PROJET DE PARC EOLIEN DES LANDES DE LAUVIAIS

Enquête publique – Mail de la Préfecture du 12 septembre 2018

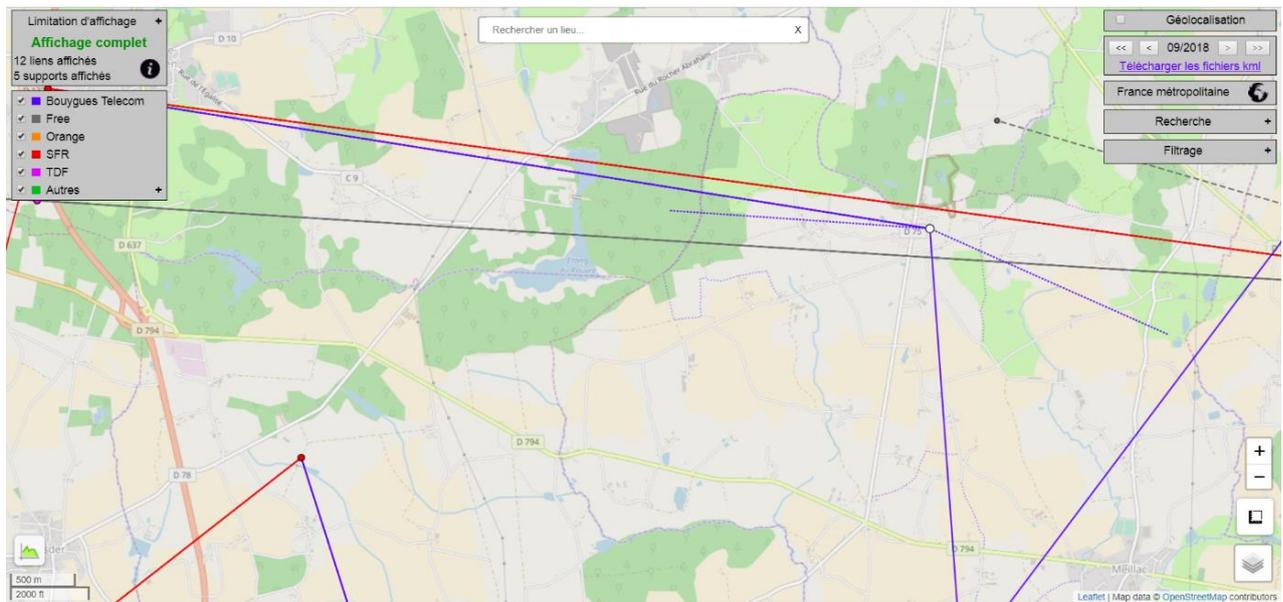
3. Il semblerait peut être plus judicieux de proposer à Bouygues/SFR qui disposent d'une antenne relais sur la Garenne, d'effectuer une étude sur les possibles perturbations sur son installation.

La carte ci-dessous confirme ce point. Il confirme également qu'une antenne située au niveau du hameau de la Garenne émet des faisceaux hertziens Bouygues Telecom, mais pas dans la direction du site d'implantation des éoliennes. On observe également des faisceaux hertziens SFR et FREE passant à proximité immédiate du hameau, mais toujours pas dans la direction des éoliennes. **Les éoliennes ne perturberont donc pas l'ensemble de ces faisceaux.**
